KE-0047 / 2022

dňa: **14.1.2022**Stavebná akcia : **Novostavba garáže pre zásahovú techniku**Miesto, kat.územie: **Veľké Kapušany****p.č. 168, 165/1**Účel: **úz. a stavebného povolen****nedôjde**ku stretu PTZ prevádzkovateľa **Orange Slovensko a.s. Metodova 8, 821 09 Bratislava**

**ŽIADOSŤ / OBJEDNÁVKA / VYJADRENIA O EXISTENCII PODZEMNÝCH
TELEKOMUNIKAČNÝCH ZARIADENÍ
PREVÁDZKOVATEĽA – ORANGE SLOVENSKO a.s.**

NÁZOV VÝKRESU: Situácia koordinačná

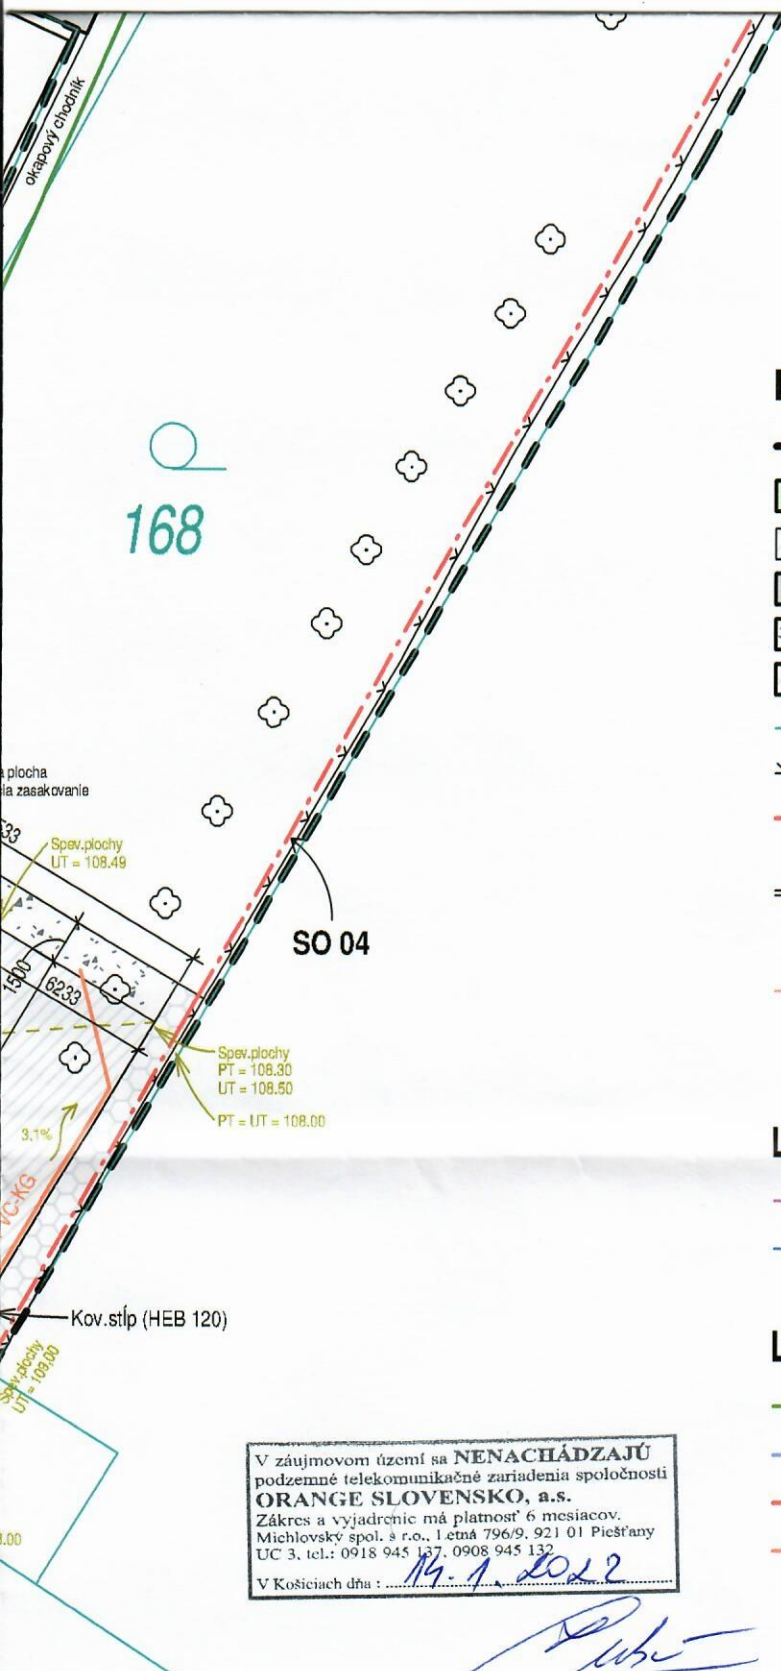
Polohu TKZ posúdil a do predložených podkladov zakreslil:

PTZ sú v dotknutom území zakreslené len **orientačne**. Za zakreslenie všetkých existujúcich PTZ do projektovej dokumentácie však podľa § 69 ods. 7 zákona č. 610/2003 Z.z. o elektronických komunikáciach zodpovedá projektant !
